Térreo

Solicitação

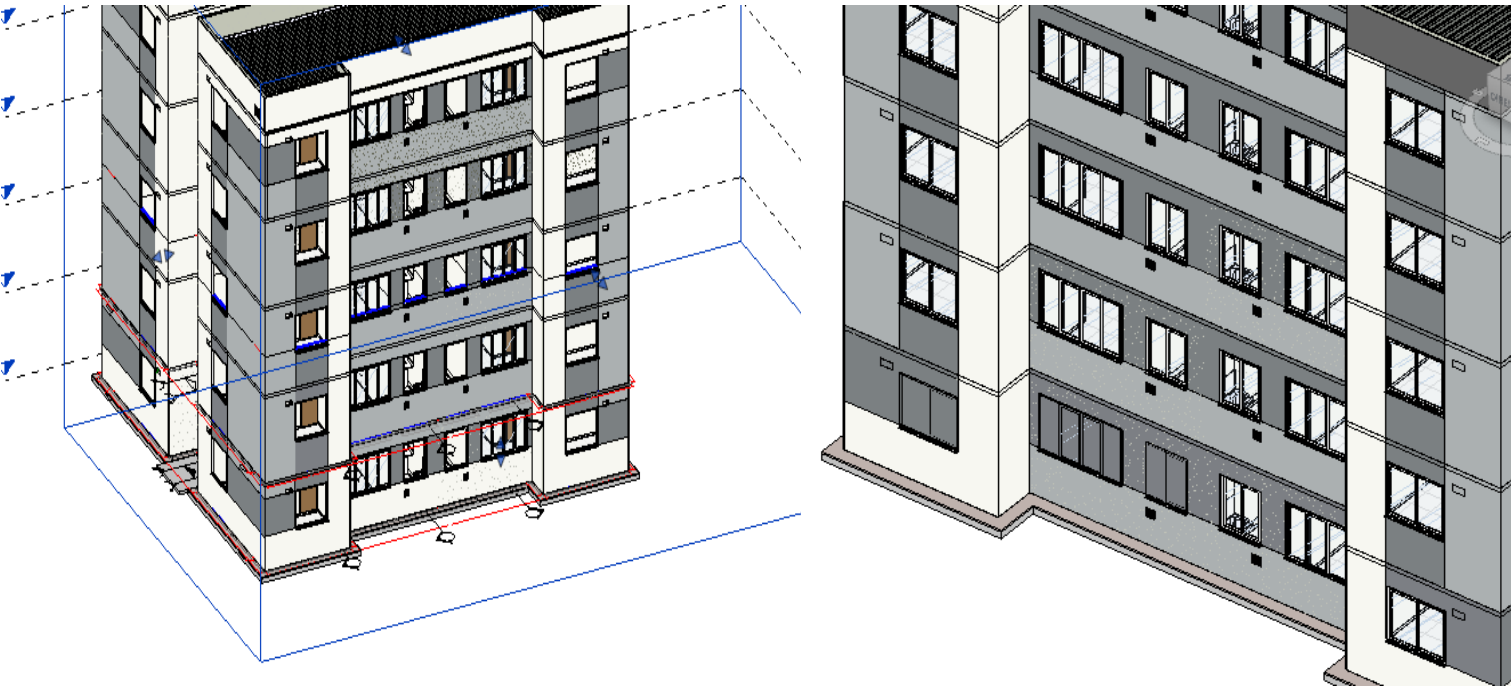
Parede conflitando com esquadria no térreo, por favor, ajustar

Ações	Descrição	Data Ação	Novo Vencimento	Responsável	Realizado por
	Resolvido na R02 sem comentários	2021-10-21T20:35:09+00:00		coordenacao@chaconengenharia.com	coordenacao@chaconengenharia.com
		2021-09-30T20:55:36+00:00		coordenacao@chaconengenharia.com	coordenacao@chaconengenharia.com
